**CCR-VIA -- COMITATO DI COORDINAMENTO REGIONALE PER LA VALUTAZIONE D'IMPATTO AMBIENTALE**

**Giudizio n° 4236 Del 07/05/2024**  
**Prot. n° 24/0158332 Del 16/04/2024**

**Oggetto:** Modifica di potenzialità di allevamento avicolo, già provvisto di Autorizzazione Integrata Ambientale

## **ESPRIME IL SEGUENTE GIUDIZIO DI RINVIO PER LE SEGUENTI MOTIVAZIONI**

Figura 17 Simulazioni di concentrazione - APRILE 2024 92.600 CAPI Fattore BREF - Tabella 4.62

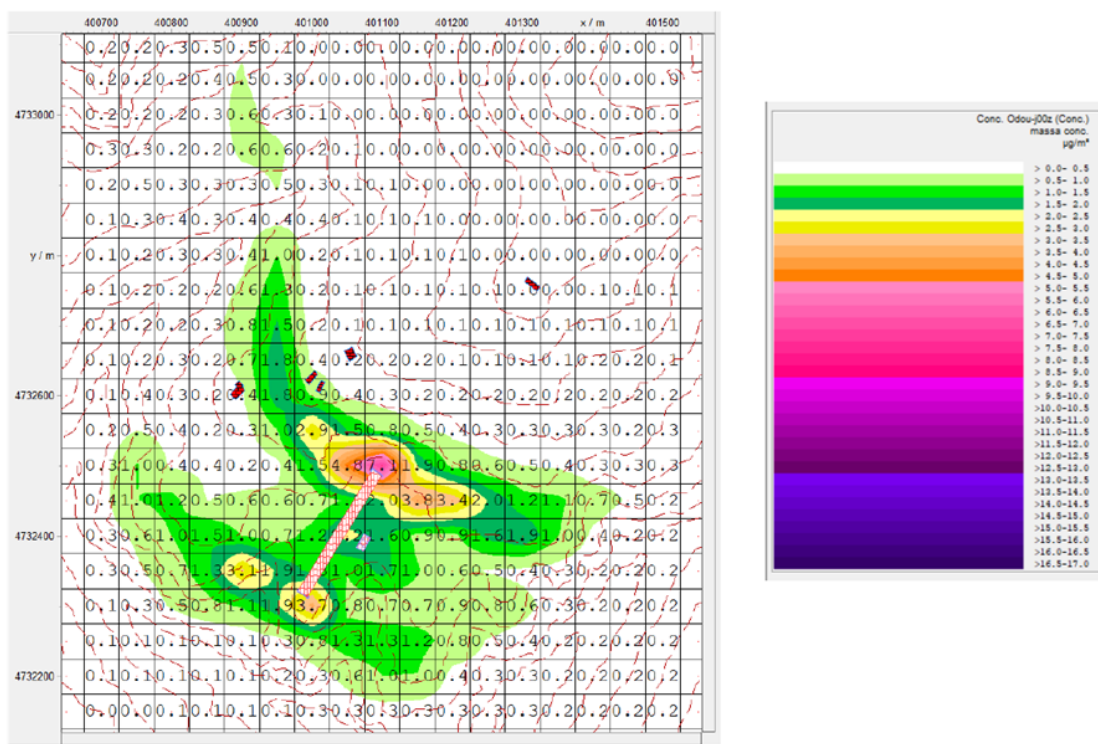
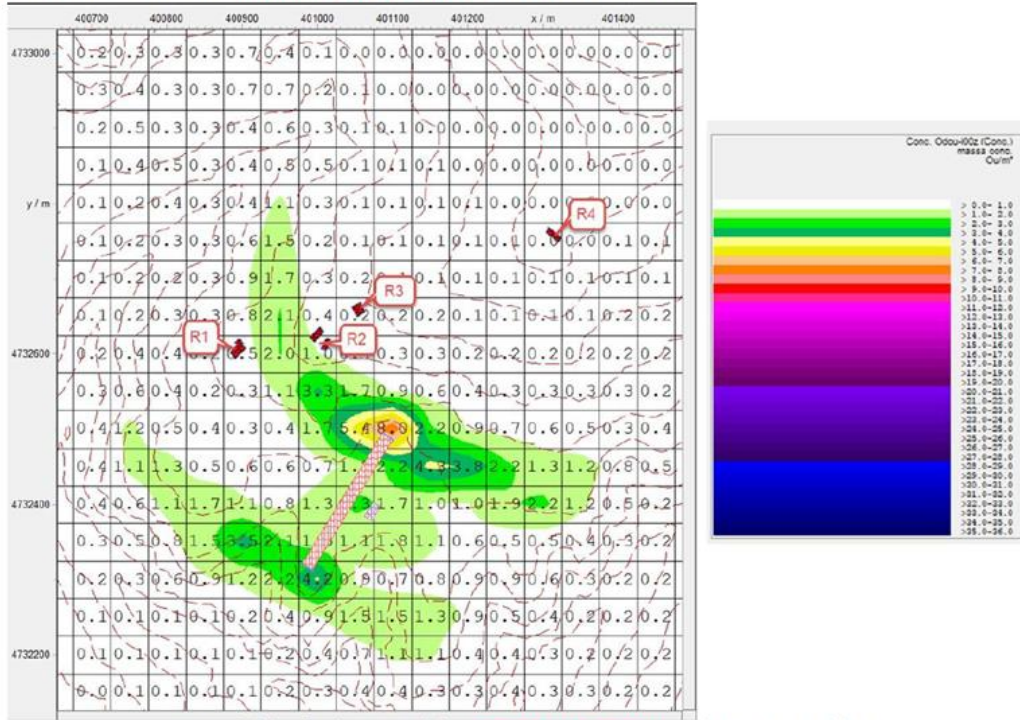
Rilevato che nello studio riproposto, a differenza di quanto richiesto nel citato giudizio, si è utilizzato il medesimo modello che non tiene conto delle calme di vento che “*possono costituire una criticità sull’impatto olfattivo e che la loro mancata trattazione può comportare una sottostima dell’impatto simulato*”;

Rilevato altresì che la valutazione in termini conservativi dello studio non garantisce il rispetto del limite di 3 uo<sub>E</sub>/m<sup>3</sup> al 98° percentile fissato come valore di accettabilità dal DD n. 309/23 dal momento che il valore stimato dal proponente è pari a 3,5 uo<sub>E</sub>/m<sup>3</sup>;

Ribadite pertanto le osservazioni di cui al Giudizio del CCR-VIA n. 4151 del 21/02/2024 e ritenuto che in base allo studio del proponente non si evinca con ragionevole certezza il rispetto del valore di accettabilità per le immissioni odorigene;

**È necessario integrare la documentazione ripresentando lo studio previsionale di impatto odorigeno mediante un modello che tenga conto delle calme di vento, secondo gli indirizzi di cui al Decreto Direttoriale n. 309/23, se necessario riducendo ulteriormente il numero di capi in modo da garantire, nelle condizioni più gravose, il rispetto dei limiti di accettabilità di cui al citato Decreto Direttoriale presso tutti i ricettori.**
